监理通知单（质量）

工程名称：兴宾区整区30万千瓦（一期12万千瓦）户用分布式光伏项目 编号：AHST/XBGF-DDJL-TZ-020

事由：关于城厢镇林村户主覃世专现场存在的相关质量问题。

上述问题见附图

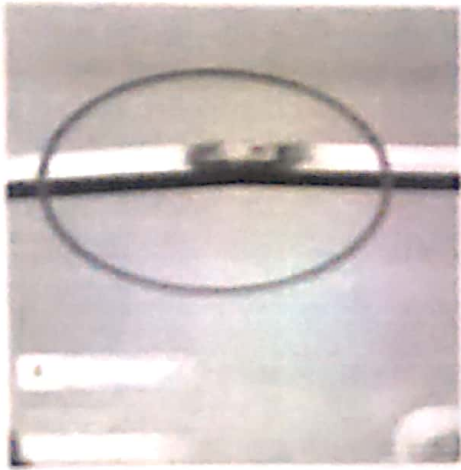
2023年9月29日，我监理部巡视城厢镇林村户主覃世专施工现场时发现以下问题：

- 1、现场支架安装不符合设计图纸要求；（现场私自使用焊接连接）
- 2、支架安装焊接连接部分焊接质量不符合规范要求（存在漏焊、点焊等情况且焊渣未清理、焊接处未做相关防腐处理等）。

针对上述问题，我监理部现要求你单位立即整改并严格按照设计规范要求施工。
